第二章審查意見

編 號	02-01-012	分組	審查代碼	章節	頁碼	狀態
		場址	S07~S11	2		結案
第 1 次審查意見						
本報告第二章場址之特性描述呈現出的內容比較像是文獻回顧，應含括實際調查與分析的成果，對本場址之特性提出整體獨立評估之見解，並且描述以核二廠區作為用過核子燃料乾式貯存場址可能面對之問題及其對策。場址特性描述為安全分析之基礎資料，不得不慎，各項場址特性之資料與參數需與本報告相關安全分析所使用之輸入條件吻合。 報告中對於場址特性描述之內容，屬撰寫者評估分析之成果或為文獻資料引用多有含混，請檢視本文內容妥適修正。在文獻引用時，亦不應讓審閱者自行去查閱所引述之內容，而應於內文中先清楚敘明所引述之內容，再說明其出處。						
第 1 次審查意見答復說明						
1. 感謝委員提醒與意見，本公司為瞭解乾式貯存設施場址之合適性及可行性，已委託顧問公司完成現地各項工程地質及大地工程特性調查，並於 2007 年 10 月完成「核二廠用過核燃料乾式貯存場址特性調查評估綜合評估報告」，藉以瞭解地下地層之分佈與特性，作為後續貯存設施場址細部設計之依據。本章所引述之場址特性資料即參引前述調查報告。 2. 將依據委員意見檢視全文，對於文獻引用特別謹慎，並將清楚引述文獻內容再說明出處。						
第 2 次審查意見						
1. 本章節報告內容，含括實際調查與分析成果，須對本場址之特性提出整體獨立評估之見解，並且描述以核二廠區作為用過核子燃料乾式貯存場址可能面對之問題及其對策。 2. 承上，為提出本場址可能面對之問題及其因應對策之解釋與探討，相關調查內容不應侷限於場址本身，應涵括所有可能對場址安全有影響之區域環境與地質因素，請檢討參考文獻之完備性，並說明所需之補充調查

圖 2.2.2-4 山腳斷層陸域北段與海域推估之斷層跡

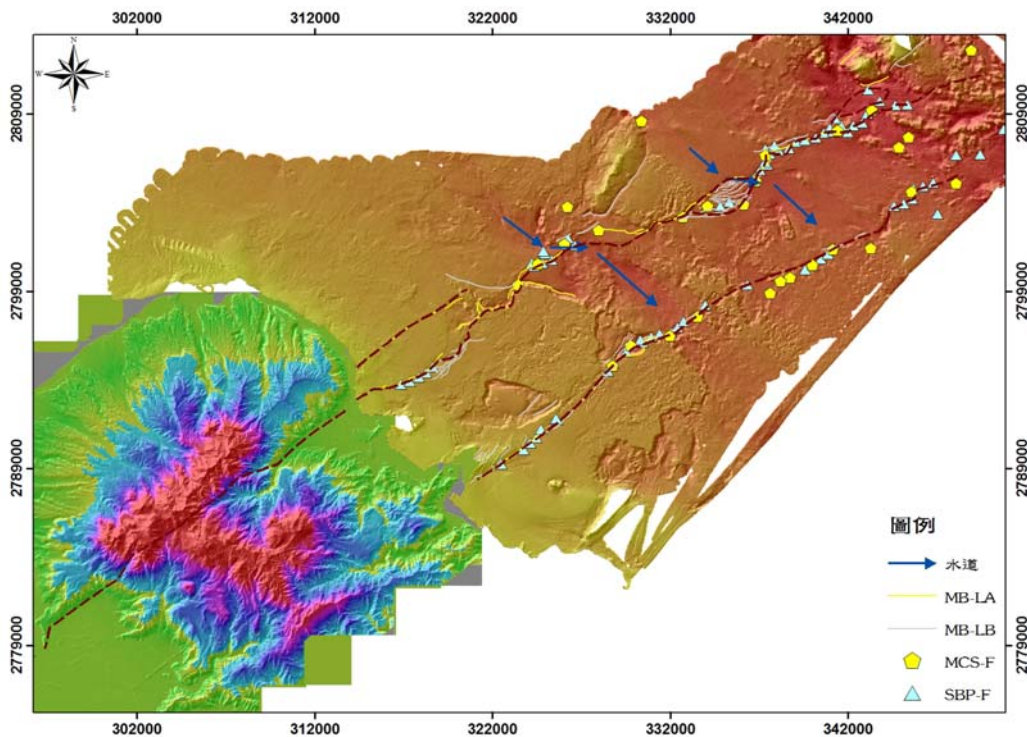
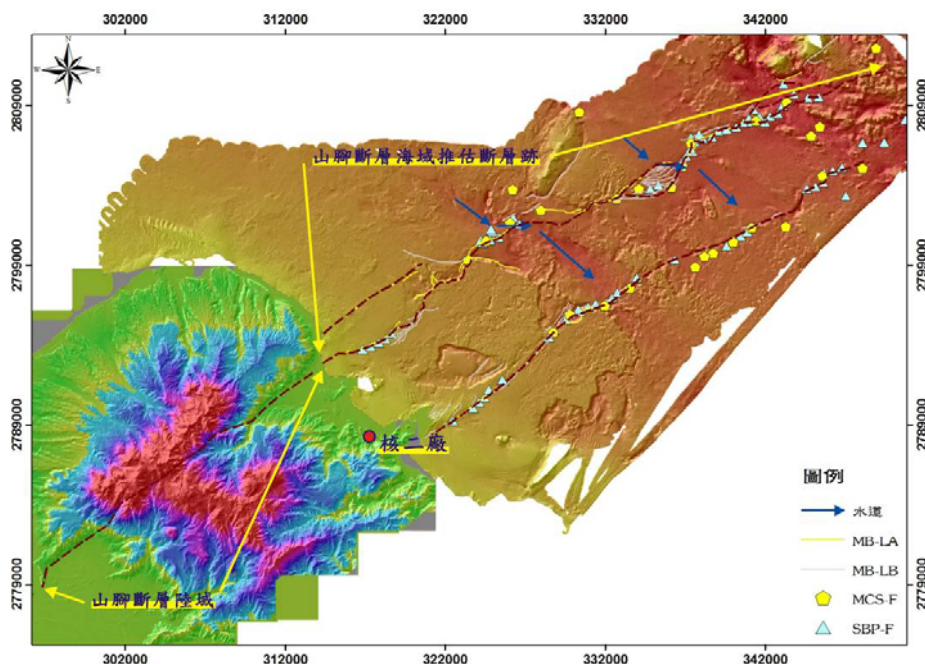
1. 核能電廠補充地質調查報告中已說明山腳斷層的長度較已知長許多，且可能再延伸至更長，以致需進行更多的調查。2009 年貴公司委請國立中央大學辦理「核能電廠場址振動特性及地震反應研究」以取得公信力。本報告雖提及已將斷層長度延伸為 74 公里，但自行評估可能地震之最大加速度內容僅能參考，請由第三者評估以確保公信力。
2. 核能電廠補充地質調查結果應於報告中顯示，並附圖列於圖 2.2.2-4 之後。
3. 附件 2.0 中第 2.2.2-1 頁提及的新莊斷層規模 7.3 的地震，此段描述請刪除以避免新增困擾。
4. 附件 2.1 中表 2.7.1 地震與地質之地震部分提及各學者研究山腳斷層活動最大規模不超過 7。這是由舊資料評估，與現今所知之山腳斷層長度不符，無法說明規模不會超過 7。
5. 附件 2.1 中表 2.7.1 地震與地質之海嘯部分提及歷史最高海嘯浪高為 7.5m，福島海嘯基隆波高 0.08m。海嘯的高度評估有一定標準，這樣的描

4. 請補附利用定值法評估山腳斷層可能造成核二廠之地表最大加速度值之評估報告。
5. 有關圖 2.2.2-4 為台電公司於 2010 年執行之「營運中核能電廠補充地質調查工作—地質調查成果總結報告」內容，請於本章節(2.活動斷層)內文詳細說明，並於圖 2.2.2-4 標示出山腳斷層位置(陸域及海域)。
6. 第 6 及 7 項回覆中僅將資料延長 1 年，但各氣象站之原始資料年限均較報告(90~100 年)為長，如基隆站有 100 年以上資料，在統計分析上建議延長資料取用年限。
7. 第 6 項及第 7 項回覆內容，請再確認為目前最新且至少三年以上之資料。
8. 對於核電廠乾式貯存設施之管制，原能會係參照美國 10 CFR 72.212(b)(6)規定，其設計基準應比照同廠址之核子反應器設施基準。有關山腳斷層及海嘯調查之新事證，乾式貯存設施與核電廠同步辦理安全性之再驗證評估。
9. 因山腳斷層之新事證，從原先陸域分布擴大涵蓋至海域達 74 公里，本乾式貯存設施計畫有必要就該斷層可能引起的地震災害，以及正斷層上盤下陷可能造成之影響等詳加考慮。目前台電公司核後端處雖已自行提出該新事證對設施相關安全性的評估，為求嚴謹，針對核二廠乾式貯存設施因應山腳斷層 74 公里之耐震安全再評估的評估作業，台電公司需參照核子反應器設施「地震危害度分析報告」之作法，請具有公信力的第三者進行評估，經台電公司自主審核後送物管局核備。

1. 依據山腳斷層長度延伸約 74km 的新事證，本公司參照委託國立中央大學「核能電廠場址振動特性及地震反應研究」之相同方法、參數，將斷層長度由 54km 改為 74km 進行評估，算得核二廠地表的 PGA 為 0.60g，較核二廠乾貯設施之設計值 0.88g 為低。評估報告已於 101 年 12 月送原能會審查相關評估報告已於 101 年 12 月送原能會物管局審查，102.1.15 收到大局審查意見，本公司另已於 102.1.30 以核端字第 1028010332 號函陳報「山腳斷層七十四公里新發現，乾式貯存設施耐震之估算及未來耐震強化的因應措施」專案報告審查意見答復內容。
2. 原報告「圖 2.2.2-4 山腳斷層及海上疑似斷層延伸軌跡」，無法清楚呈現山腳斷層海外延伸，已依據本公司 101 年 11 月完成「營運中核能電廠補充地質調查工作—地質調查成果總結報告」內容，予以更換如「圖 2.2.2-4 山腳斷層陸域北段與海域推估之斷層跡」。(下圖)
3. 遵照委員意見，已於報告中刪除提及新莊斷層的有關描述。

3. 將依審查意見辦理相關專案評估報告送大局核備。
4. 將依審查意見辦理相關專案評估報告送大局核備。
5. 已於本章節(2.活動斷層)內文說明山腳斷層可能向外海延伸約 40 公里，加計陸地長度 34 km，山腳斷層可能的長度將約為 74 km。並已於圖 2.2.2-4(如下圖)標示出山腳斷層位置(陸域及海域)。如附件 02-01-5-D。

核二廠鄰近地區地質圖

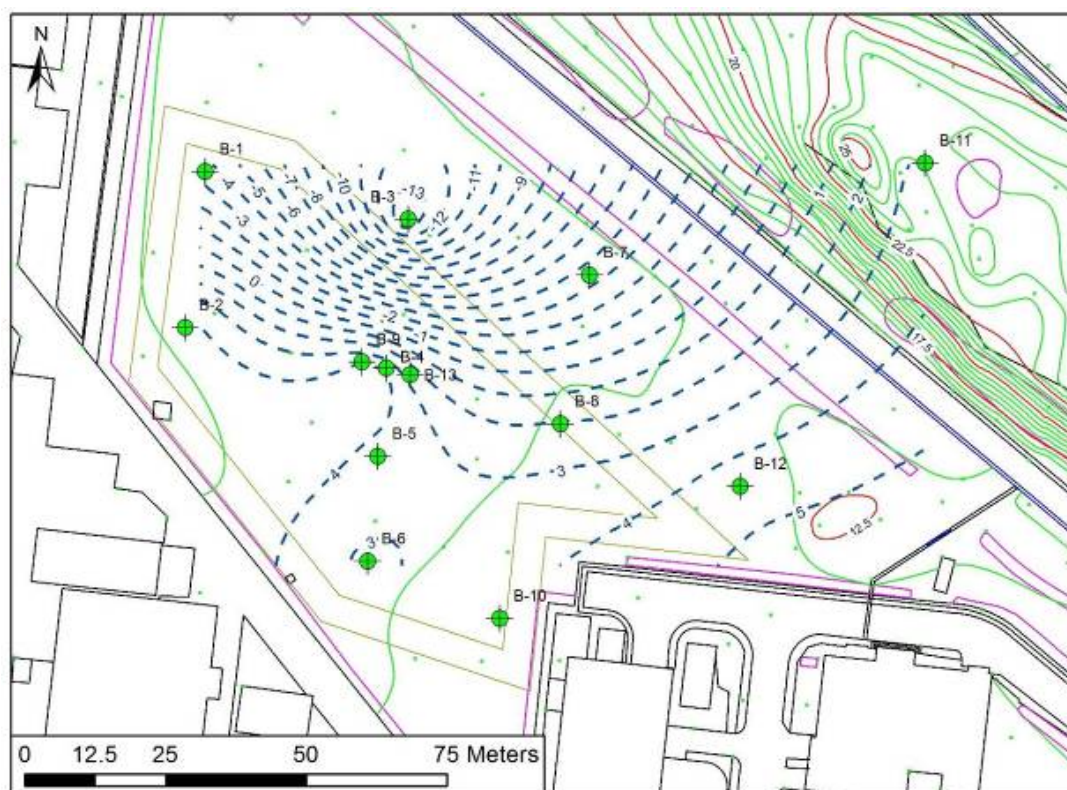
編 號	02-06-017	分組	審查代碼	章節	頁碼	狀態
		場址	S07	2.2		結案
第 1 次審查意見						
核二廠用過核子燃料乾式貯存設施安全分析報告所提出之地質特性描述，請以妥適圖資來呈現。請台電公司就下列意見逐項修正或說明：						
1.請於本報告中補附一張詳盡之核二廠區附近地質圖。						
2.第 2.2.1-4 頁第一行「北部地區大地應力變為張應力狀態」恐易誤導，請將張應力改為伸張應力狀態，並附英文。						
3.場址預定地的地質剖面，由審閱者自己看圖並不易清楚了解，請進一步清楚說明。另外，若欲顯示場址地下各地層之分布，建議標示於圖 2.2.1-2 之各剖面均應檢附，至於圖 2.2.1-3 請以較長之剖面涵蓋岩層與沙丘。						
4.圖 2.2.1-3 中淺灰色虛線是否為岩盤等高線?岩盤等高線為重要資訊，請清楚顯示於適當之圖面，另外地下水面等深度線以及等高程線均相當重要，請於適當圖面呈現。						
第 1 次審查意見答復說明						
核二廠區附近地質圖如下：

1. 已依據委員意見修改為：「北部地區大地應力變為伸張應力(extension stress)狀態」。
2. 場址覆蓋層(含土層及回填層)的厚度由基地西側向東側漸增，分佈厚度約在 8.9~16.8 公尺之間，在南北方向變化則較緩，其中回填層分佈於鑽孔 B-1、B-4、B-7、B-8、B-10、B-12 之地表附近；回填層下方為土層，B-2、

圖 2.2.1-3 場址 1/500 工程地質圖

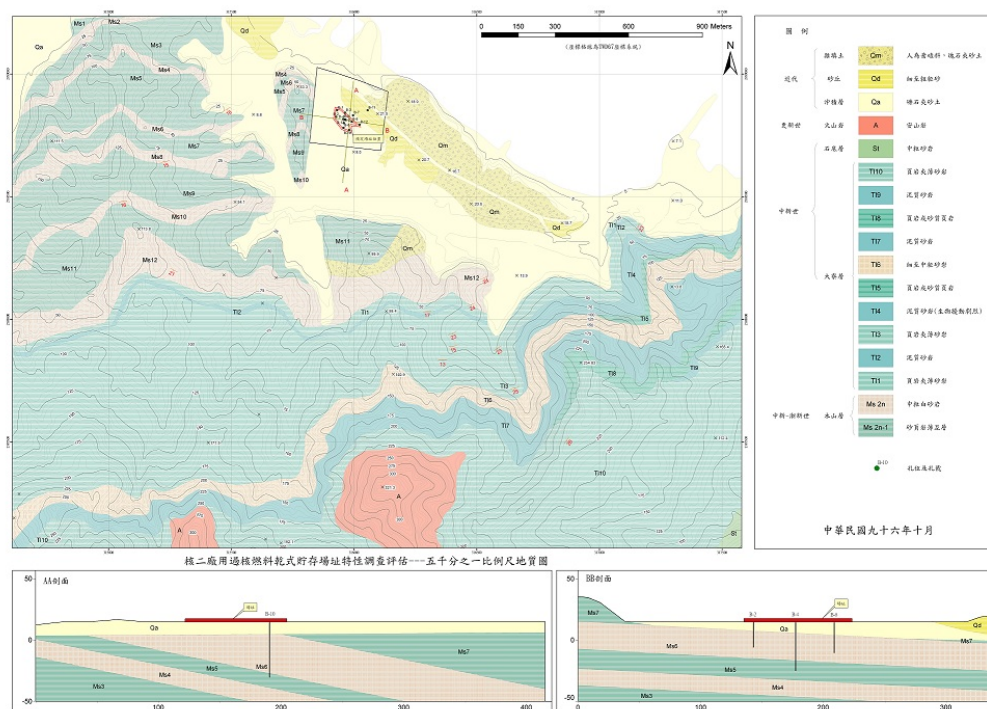
報告欠缺 1/5000 地質圖、欠缺一條較長(涵蓋岩層出露處以及沙丘)之地質剖面、岩盤等高線之高程不清楚、欠缺地下水等高程線繪製方法之說明(岩盤與沖積層水位混雜一起內插?)、圖 2.3.2-1 與圖 2.3.2-2 明顯不同(影響流向之判定)，請妥適將上述問題於報告中清楚呈現。

更新修正版報告之圖 2.2.1-3(下圖)，增加岩盤高程說明。

圖 2.2.1-5 場址地質剖面圖(EE'剖面)

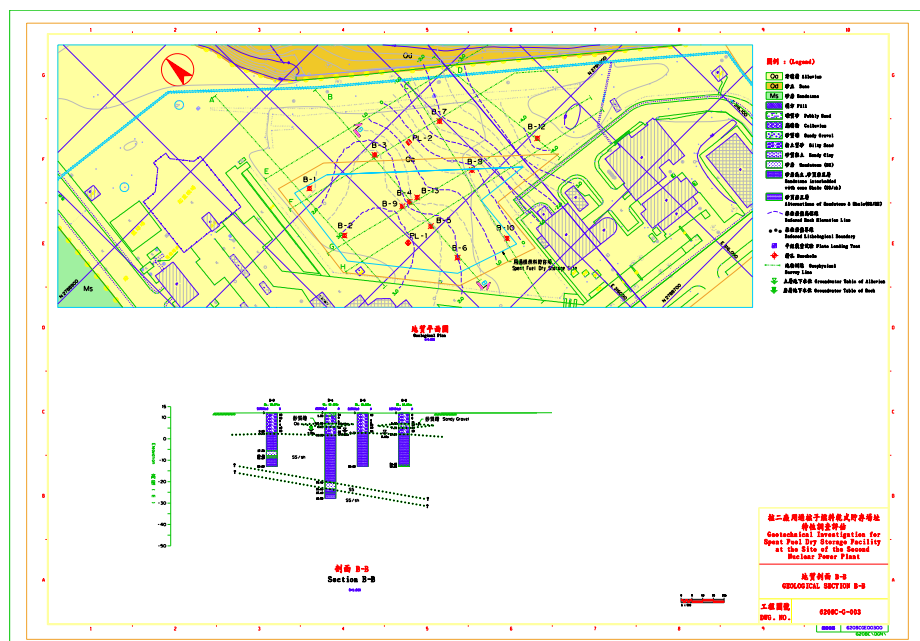
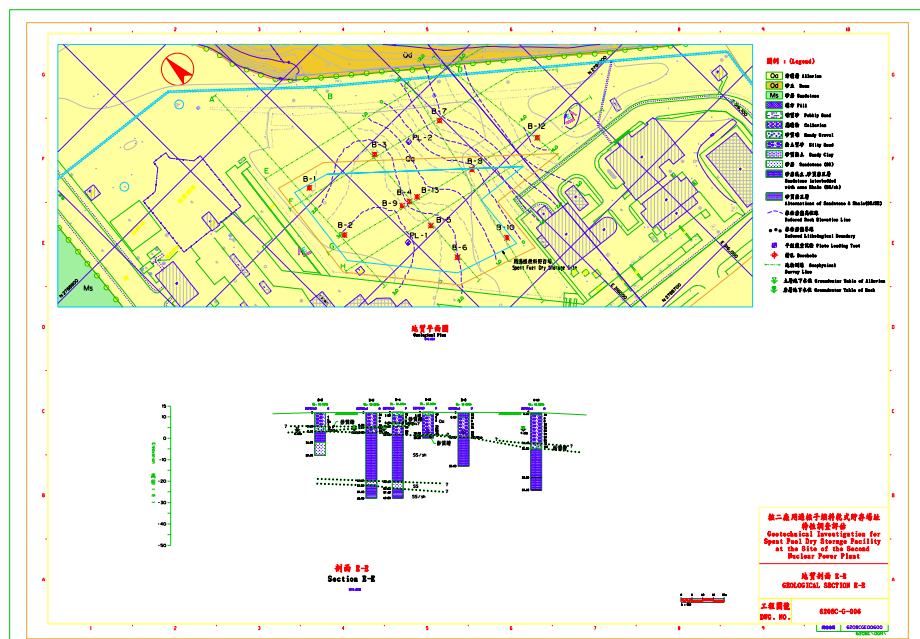
報告中地質鑽探資料仍欠缺或敘述不夠詳實，舉例而言，岩層位態資訊無法由適當圖面獲得、鑽孔之鑽孔柱狀圖(含土壤分層、詳細岩性與構造描述、地下水位、取樣位置以及 SPT-N 值，非 2.2.1-4 縮小圖)與岩心照片仍未補附，另外，地質剖面圖水平與垂直比例尺請調整一致。

為瞭解本計畫場址作為用過核子燃料乾式貯存設施場址之合適性及可行性，本公司完成「核二廠用過核燃料乾式貯存場址特性調查評估綜合評估報告」，報告詳實記錄場址進行的各項工程地質及大地工程特性調查，為完整呈現調查結果，於本章另增加附錄，說明場址地質鑽探資料，包括各鑽孔之鑽孔柱狀圖與岩心照片等，詳細內容請參閱本章新增附錄二(鑽孔柱狀圖)、附錄七(岩心照片)。

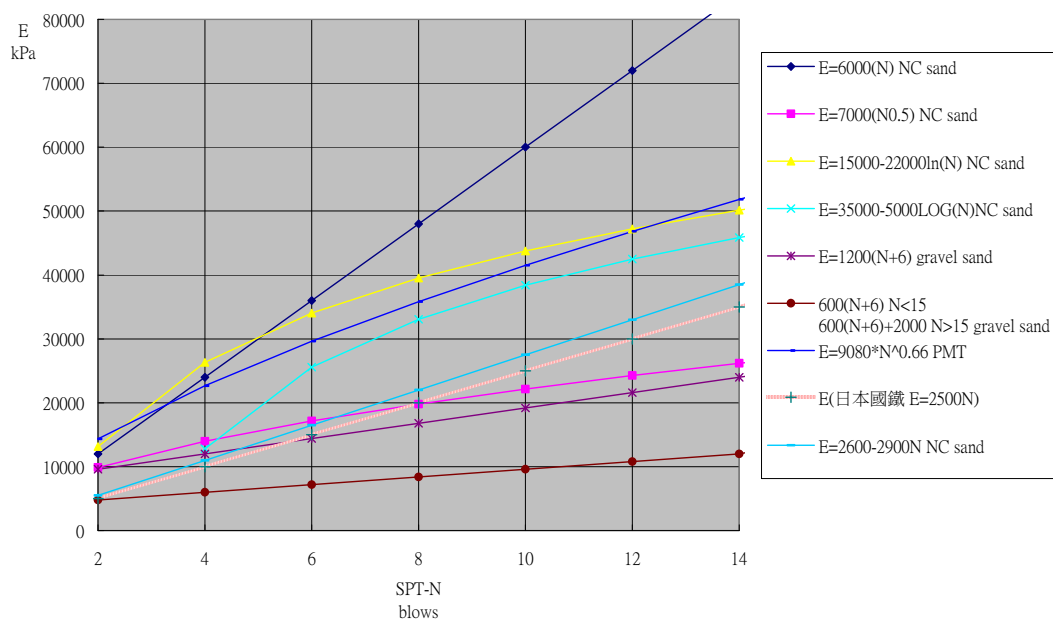
- 2.請檢附所有試驗結果之每一個實驗值，請列表提供每一個試驗之試體孔位、深度以及試驗結果。
- 3.岩層一般提供孔隙率而非孔隙比，請提供所有試驗值，而非僅提供平均值。
- 4.請補附平鈹載重試驗與懸垂式波速測量結果。
- 5.土壤變形性由 SPT-N 值推估並不妥適。
- 6.波森比不採用試驗值應於報告中陳述並提供具體之理由。
- 7.請補充岩石弱面直接剪力試驗結果。
- 8.土壤一般物性應檢附粒徑分佈圖，並顯示細料含量。

考量具代表性之經驗公式(Foundation analysis and design, 4th ed J.E.Bowles 及日本國鐵建造物設計標準及 Manual on estimating soil properties for foundation for foundation design EPRI EL-6800, 1990 等)，其中建議採用之日本國鐵建造物設計標準之經驗公式，其推估值大致為前述經驗公式之平均範圍略偏保守側(如下圖)。

依平鈹載重之試驗結果推算覆土層(約 GL-1.5~2m)之變形模數範圍約 $1690\text{--}5700\text{t/m}^2$ ，與建議值(1000t/m^2)相較，建議值尚偏保守側。

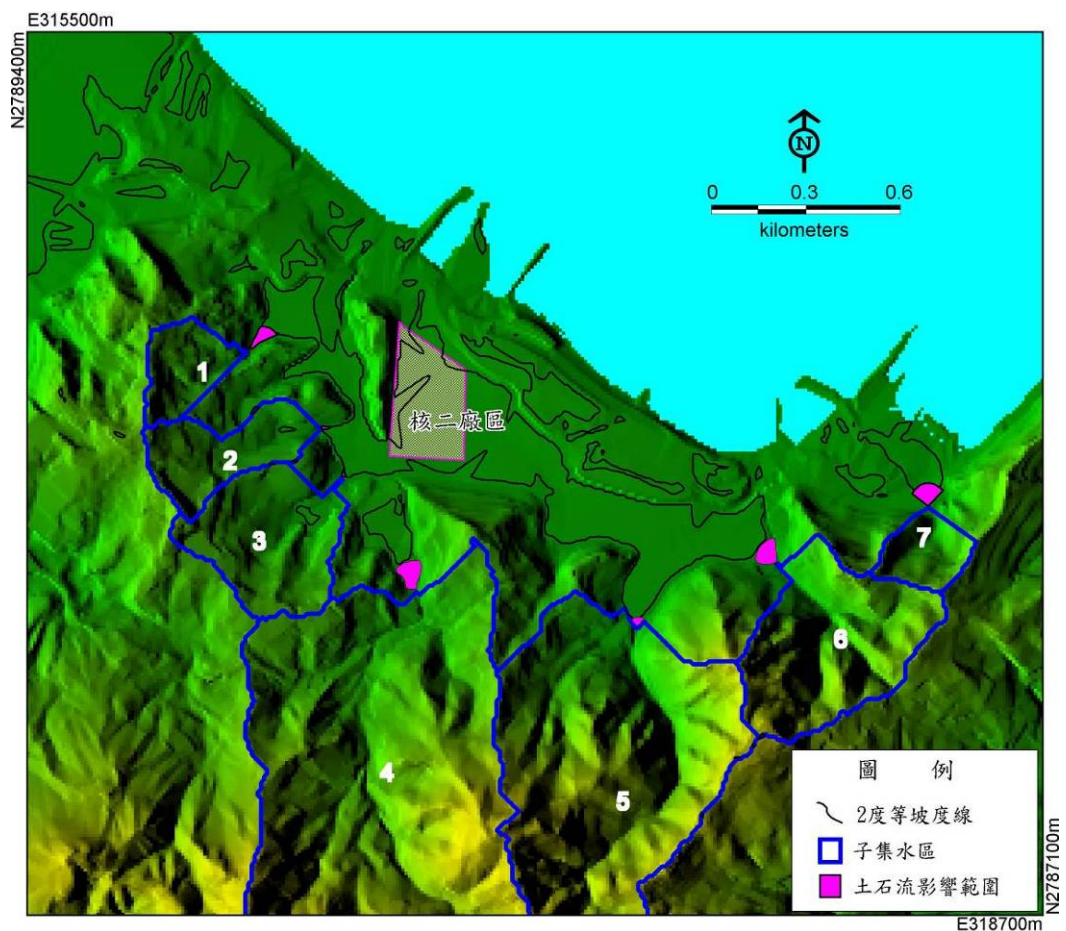
1. 針對發生高強度暴豪雨，其發生複合型災害(如洪水、土石流、崩塌等同時發生)，甚至上游因崩塌形成堰塞湖之潰決等，未做評估及說明。

2. 請清楚說明新北 DF208、新北 DF209 土石流潛勢溪流的影響範圍評估方法。
3. 請依答復說明及相關修正或補充，提出本章節報告修正版，供複審作業查核。

各土石流分析單元依據水土保持技術規範規定之谷口及(/或)溢流點位置與扇狀地角度進行劃設，扇狀地半徑長度則以池谷浩公式進行計算，扇狀區兩側並以實際地形加以編修，最後以扇狀區內坡度2度之等坡度線作為土石流之到達邊界。分析結果顯示，由於各溪流出口後坡度極為平緩，由等坡度線可知，大多在坡度2度以下，使得各土石流之影響範圍都很小(參見下圖)，對核二廠無影響，因此位於核二廠北側的乾貯設施場址也不受影響。

山腳斷層及海上疑似斷層延伸軌跡

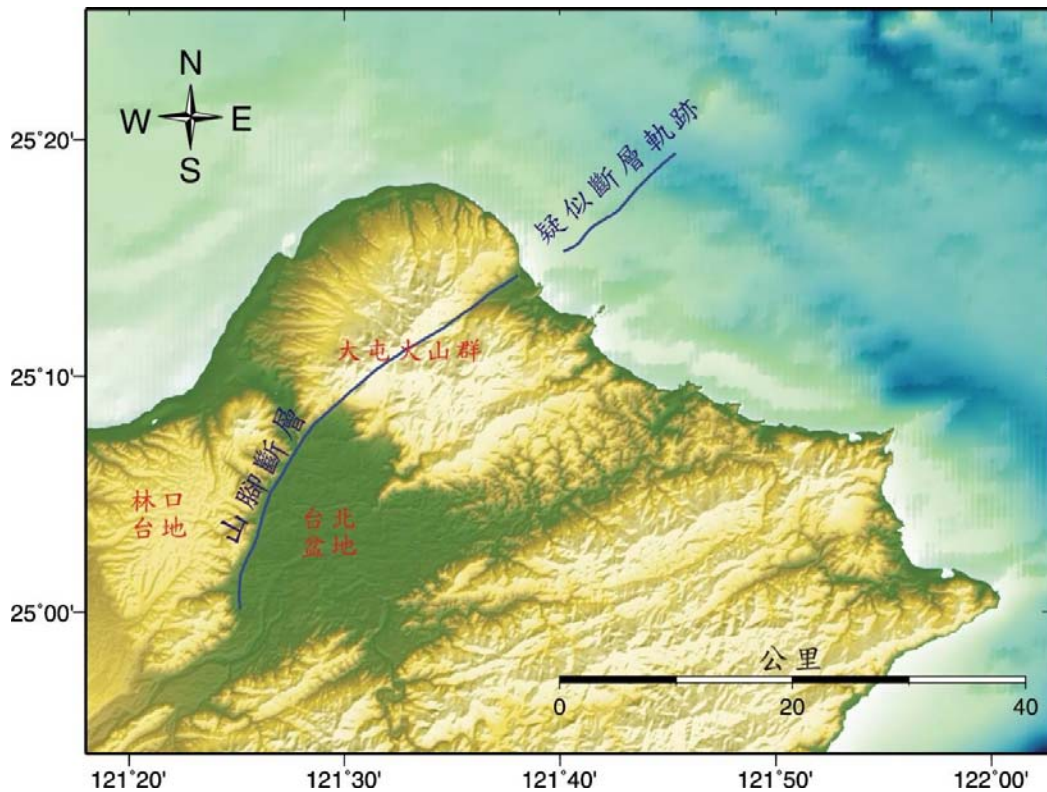
1. 請說明第 2.2.2-3 頁第 13 行山腳斷層外海延伸可能距離之依據。
2. 針對本用過核子燃料乾式貯存設施場址相關之斷層資料，請另於適當圖面顯示全段長，海域調查結果亦請一併呈現於該圖面。
3. 活動斷層中的許多參考文獻並未出現在報告中，請補正。若屬台電內部報告亦請以適當的方式進一步說明。

1. 96 年 7 月經濟部地調所，將山腳斷層由樹林向北延伸至台北市北投區，長約 13 公里，再由北投向北延伸至新北市金山區，長約 21 公里。依據中央地質調查所年報(2007)內容，在海上的震測調查發現，在金山近岸地區往東北海域方向，發現了與山腳斷層近乎相同走向的正斷層軌跡，如

圖所示。依據比例，山腳斷層海底延伸長度約為 16.6km。

2. 山腳斷層全段長如下圖所示，目前本公司仍持續進行山腳斷層外海延伸之海域調查。
3. 已依據委員意見增列參考文獻。

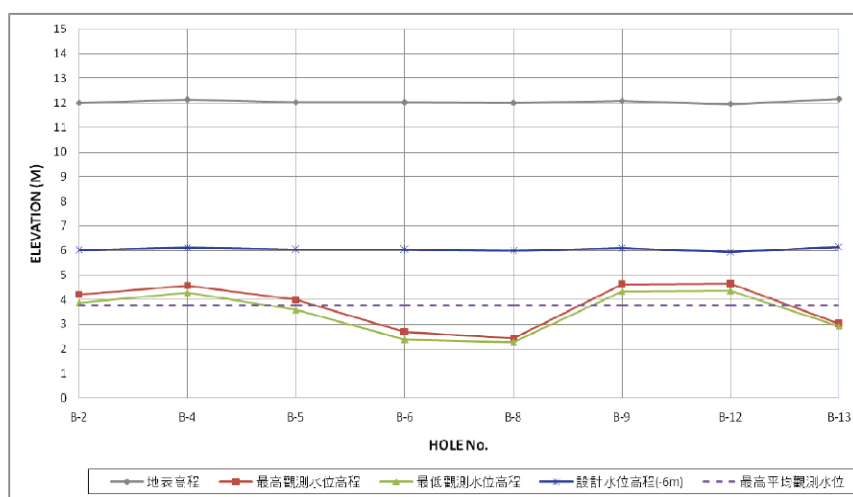
1. 附件 02-17-B 中所提及之液化潛能分析以最大地表加速度 0.78g 進行，這參數如何與本報告中之其他最大加速度資料對應？
2. 未見液化潛能分析過程，並請說明折減係數曾應用到哪些設計條件。另外，意見回覆「依據地下水位觀測紀錄、潮汐、連續降雨及歷史降雨量等因素，經綜合評估之後，建議採用地表下 6m 做為設計地下水位面」，請於報告中提供相關資料與評估過程，以證明地下水位 6m 為保守值。

依據地下水位觀測紀錄、潮汐、歷史降雨量及連續降雨等因素，廠區各鑽孔最高觀測水位介於-7.58m~-9.72m，故使用地表下 6m 作為地下水位的評估值是保守的。使用地表下 6m 做為設計地下水位面，整體水位平均約提高 2.28m，如下圖所示。

孔號	B-2	B-4	B-5	B-6	B-8	B-9	B-12	B-13
各孔最高水位(m)	-7.8	-7.83	-8.45	-9.65	-9.72	-7.75	-7.58	-9.23
平均最高水位(m)	-3.77							
各孔設計水位(m)	-6.0	-6.28	-6.42	-6.31	-6.16	-6.27	-6.28	-6.09
各孔水位差(m)	1.8	1.55	2.03	3.34	3.56	1.48	1.3	3.14
平均水位差(m)	2.28
